Fedje kommune
Adm.bygg
5947 FEDJE

Svar etter møte - Arbeidsdokument - Fedje - 168/20 m fl - Koppersevja - innsegling m.m. - detaljregulering

Middelhøgvatn no (fylkesatlas.no)

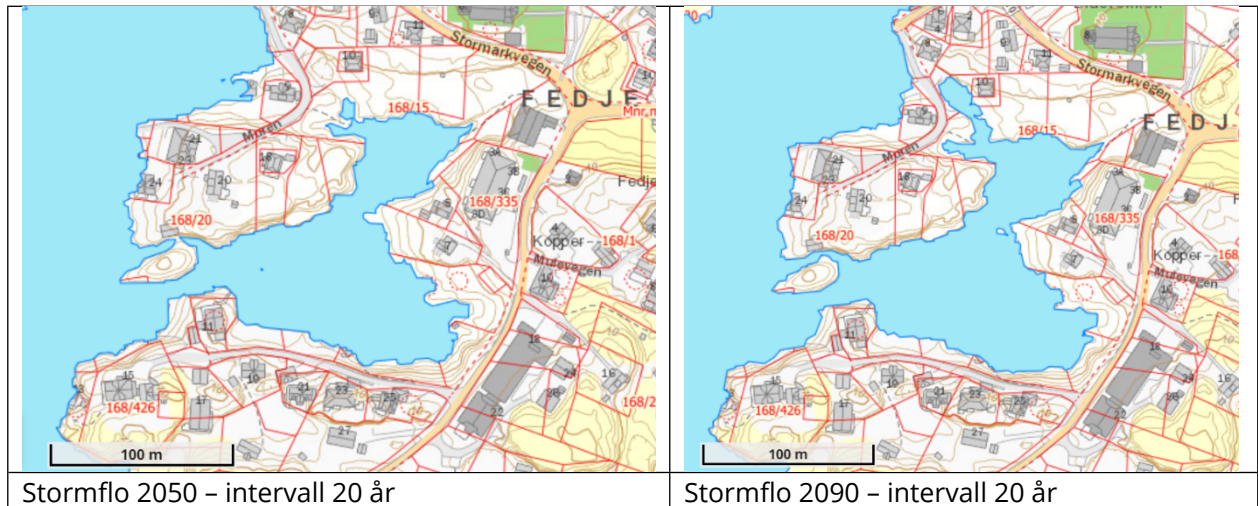
Vi saknar også ei vurdering av tema som klimaendringar, ekstremvêr, kvikkleire, havnivåstigning og stormflo. Temakart i fylkesatlas.no viser at det er fare for stormflo i området, og det ligg i område med moglegheit for marin leire. Det må gjerast ei fagleg vurdering av dette, og om det er naudsynt å leggje inn omsynssone, føresegn eller endre på formål i plan.
